Informe de auditoría
CONSORCIO DE AGUAS BILBAO BIZKAIA
CABB

de la seguridad de los equipos de trabajo
ANEXO 6.67 AGUA OSMOTIZADA
92637451

6.67 Ficha de equipo de trabajo: Agua Osmotizada

El equipo de trabajo está formado por los elementos listados a continuación:

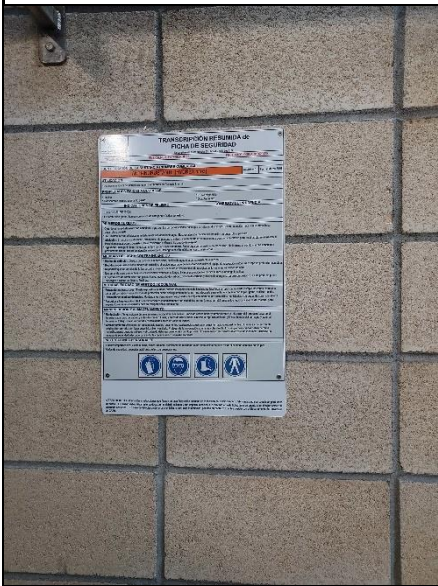
- Cadena de agua osmotizada: Código PRISMA desconocido en el momento de la redacción del informe
- Tanque de agua osmotizada: Código PRISMA desconocido en el momento de la redacción del informe
- 2 Bombas agua osmotizada: Códigos PRISMA desconocidos en el momento de la redacción del informe
- 5 Bombas de Dosificación: Códigos PRISMA desconocidos en el momento de la redacción del informe
